工程变更通知书 (ECN)

变更申请时间	20240924	项目代码/名称	重汽3.0	ECR编号	ECR0010885	变更紧急度	C类
客户名称	重汽	提出人	<input type="checkbox"/> 客户 <input checked="" type="checkbox"/> 公司 <input type="checkbox"/> 供应商	ECN编号	ECN0005928		
总成名称	滑轨底支架焊接总成			总成件号/QAD号	SHT0016672		
零/部件名称	支撑衬套			零/部件件号/QAD号	BAS0010008		
项目阶段	<input type="checkbox"/> PCP 阶段 <input type="checkbox"/> ED 阶段 <input type="checkbox"/> ET 阶段 <input type="checkbox"/> PT 阶段 <input checked="" type="checkbox"/> SOP 阶段			变更零件类型	<input checked="" type="checkbox"/> 自制件 <input type="checkbox"/> 采购件 <input type="checkbox"/> 外协件		
更改类型	<input checked="" type="checkbox"/> 设计 <input type="checkbox"/> 工艺 <input checked="" type="checkbox"/> 模具 <input type="checkbox"/> 夹具 <input checked="" type="checkbox"/> 检具 <input type="checkbox"/> 试验\检测方法 <input type="checkbox"/> 原材料 <input type="checkbox"/> 重要二次配套 <input type="checkbox"/> 其他:						
更改原因	<input checked="" type="checkbox"/> 改进措施 <input type="checkbox"/> 预防措施 <input checked="" type="checkbox"/> VA/VE <input checked="" type="checkbox"/> 客户要求 <input type="checkbox"/> 其它			是否需提交客户批准	<input type="checkbox"/> 是 <input checked="" type="checkbox"/> 否 <input type="checkbox"/> N/A

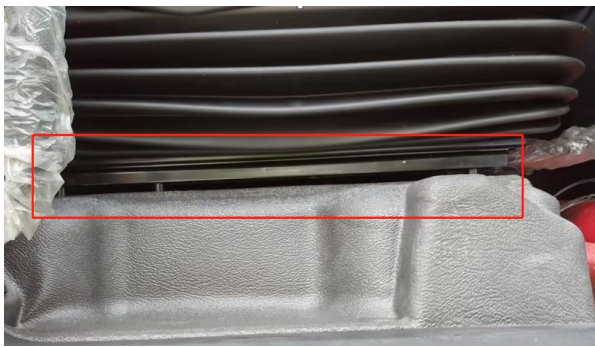
更改等级	<input type="checkbox"/> 级别1		<input type="checkbox"/> 级别2		<input checked="" type="checkbox"/> 级别3		<input type="checkbox"/> 级别4
	较大的更改: 该更改将影响产品的外形、安装或功能		重要的过程更改: 对客户而言该更改有明显的外观变化		对产品成本、库存、质量成本等影响的更改, 对客户无直接影响		1. 文件、试验、工作流程等附带的更改 2. 内部流程或工艺更改 该更改对客户、产品成本或库存无影响
变更申请内容	变更申请前: 客户端反馈, 重汽3.0主驾装车座椅与地板之间间隙太大, 影响外观。			变更申请后: BAS0010008支撑衬套高度为25mm, 新增高度为15mm状态的支撑衬套SHT0017624			
				将滑轨底支架焊接总成 (SHT0016672) 中的支撑衬套 (BAS0010008) 变更为支撑衬套 (SHT0017624) 焊接夹具调整费用: 2000元, 完成周期预计10-15天			
			是否影响其它项目? (下列填写项目名称)		<input type="checkbox"/> 是 <input checked="" type="checkbox"/> 否		
验证\试验方式			<input type="checkbox"/> 样件验证 <input type="checkbox"/> 小批试装 <input type="checkbox"/> 需路试 <input type="checkbox"/> 内部试验 <input type="checkbox"/> 委外试验 <input type="checkbox"/> 客户试验/验证/装车 <input checked="" type="checkbox"/> 其他 ()			是否影响制造过程 <input type="checkbox"/> 是 <input checked="" type="checkbox"/> 否	
是否影响物流			<input type="checkbox"/> 是 <input checked="" type="checkbox"/> 否		批准后进行更改所需时间		14个工作日
